## Skianlegg i Strindamarka. Mulighet for kompromiss.

De foreslåtte planene for rulleskiløyper fra idrettslagene er utarbeidet av Rambøll, og støttet av Trondheim kommune, som har utarbeidet et eget plandokument. De framlagte planene for utvikling av et nærområde for skiidretten i Steintrøa-Fuglmyr-området vil innebære en konflikt mellom de rene friluftsjnteresser og den organiserte idretten. Strindamarka vel mener det er riktig at vi tar stilling til disse planene, selv om det blant våre medlemmer er ulike oppfatninger.

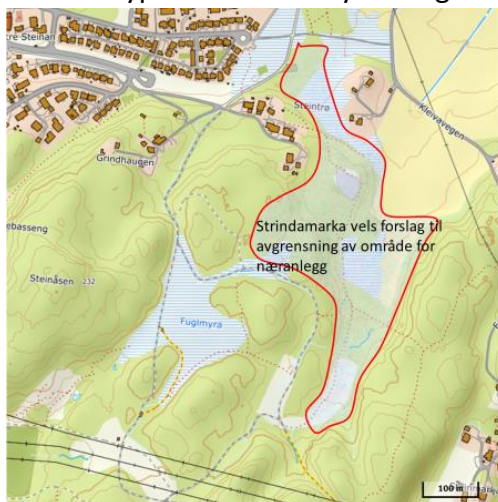
Den foreslåtte rulleskiløypa vil krysse eksisterende lysløype på to steder. Den planlagte løypa er også delvis foreslått i slynger med 4 parallelle spor. I tillegg skal vi fortsatt ha eksisterende lysløype som omkranser rulleskiløypa. Sannsynligvis skal alle løypene ha flomlys, slik at vi får nærmest et lyshav i dette området. Strindamarka vel kan ikke godta at den planlagte rulleskiløypa krysser eksisterende lysløype, samtidig som det er viktig at en unngår omfattende inngrep i platået ved Fuglmyra.

Vårt forslag til å avgrense området for etablering av treningsløyper og øvrige skiaktiviteter er vist i figuren. Forslaget innebærer at dalen opp for Steintrøa kan utvikles, men at rulleskiløypene ikke får krysse dagens lysløype eller berøre området ved Fuglmyra.
